**24.0087.02**

## **Bericht der Umwelt-, Verkehrs- und Energiekommission**

### **zum Ratschlag betreffend Ausgabenbewilligung zur Neugestaltung des Grün- und Freiraums Lysbüchelplatz - VoltaNord**

Abbildung 6: Vegetationskonzept

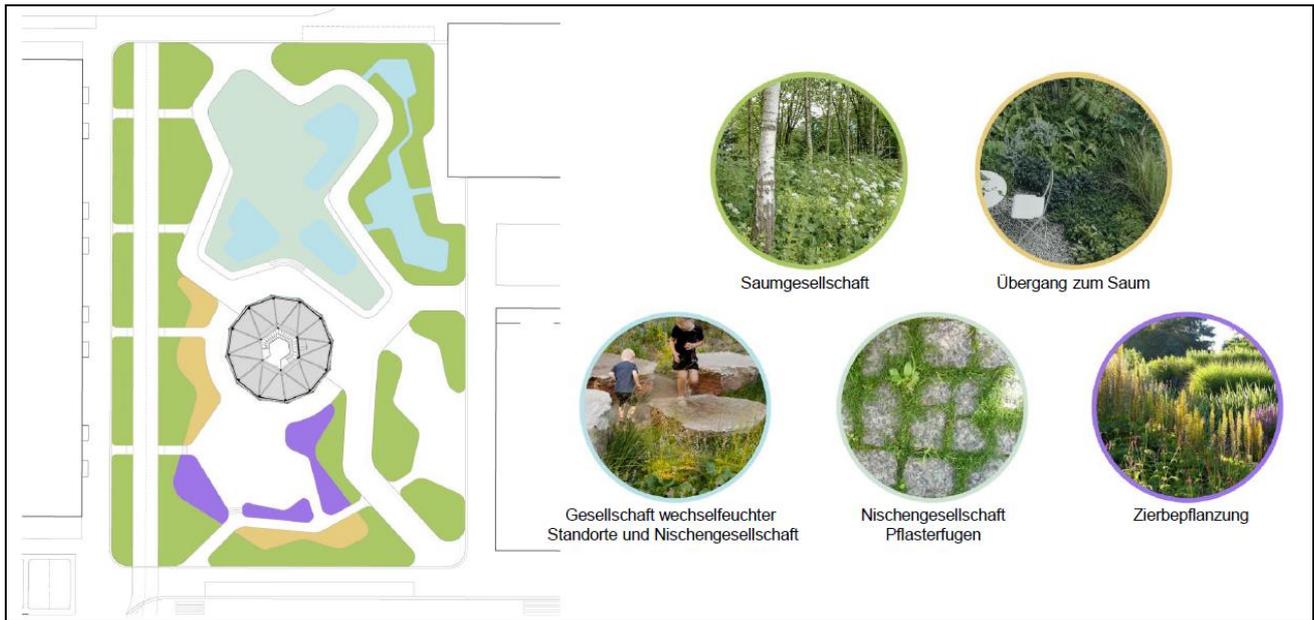
Das Vegetationskonzept sieht mit Stand Vorprojekt am Rand des Platzes Saumgesellschaften, einen Übergangsbereich und einen Bereich mit Zierbepflanzung (als reichhaltige Staudenbepflanzung) vor (vgl. Abbildung 6). Zwischen den Pflasterfugen und in den chaussierten Bereichen sollen sich Nischengesellschaften entwickeln.

Damit der Lysbüchelplatz möglichst rasch von Bäumen beschattet wird, wird eine sogenannte Vorholzstrategie verfolgt. Zu Beginn werden sowohl sehr schnell wachsende als auch langsamer wachsende, langfristig stabile Baumarten gepflanzt. Abhängig von der Kronenausbreitung werden früher oder später einige der Bäume wieder entfernt, damit sich die anderen weiter entwickeln können. Bei den Hochstamm- und den Mehrstammbäumen im Saumbereich ist eine Mischung von europäischen sowie hitzebeständigeren asiatischen und nordamerikanischen Arten vorgesehen.

Abbildung 8: Beleuchtungskonzept

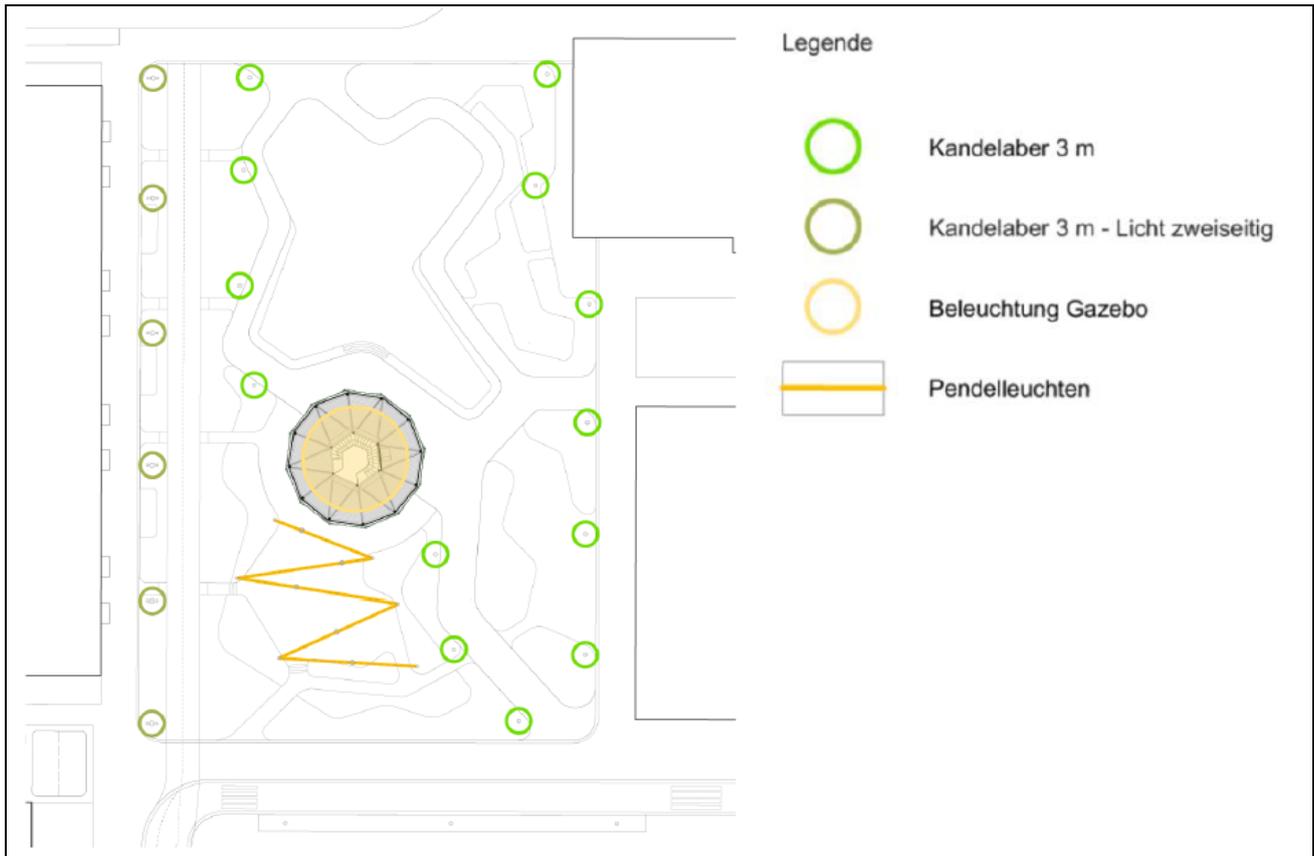
Gemäss den Abklärungen der UVEK wollen bzw. können die IWB die Lichtemissionen in der Nacht nicht durch Annäherungs- / Bewegungsmelder reduzieren. Sie setzen stattdessen auf eine Reduktion der Lichtstärke (prozentuale Beleuchtung, je nach Wichtigkeit der Lichtquelle). In der Beantwortung des *Anzugs Annina von Falkenstein und Konsorten betreffend Beleuchtung und Randmarkierungen auf Velowegen und -routen durch ein smartes Beleuchtungssystem* hat der Regierungsrat am 27. März 2024 das Folgende geschrieben: «Die IWB vertritt den Standpunkt, dass das System im städtischen Raum aufgrund der grossen Anzahl Bewegungen und den damit einhergehenden Ein- und Ausschaltvorgängen nur wenig Sparpotenzial und positive Effekte auf die Fauna bringen würde».

Die UVEK teilt diese Haltung nur bedingt. Sie stuft es als erwiesen ein, dass weniger künstliches Licht in der Nacht für die Fauna grundsätzlich besser ist. Smarte Beleuchtungssysteme sollten State of the art sein. Sie erwartet, dass der Regierungsrat bei der Ausarbeitung des Bauprojekts das Thema Lichtverschmutzung nochmals prüft und auf dem Lysbüchelplatz nur jene Bereiche zu jenen Zeiten beleuchtet werden, in denen dies notwendig ist.
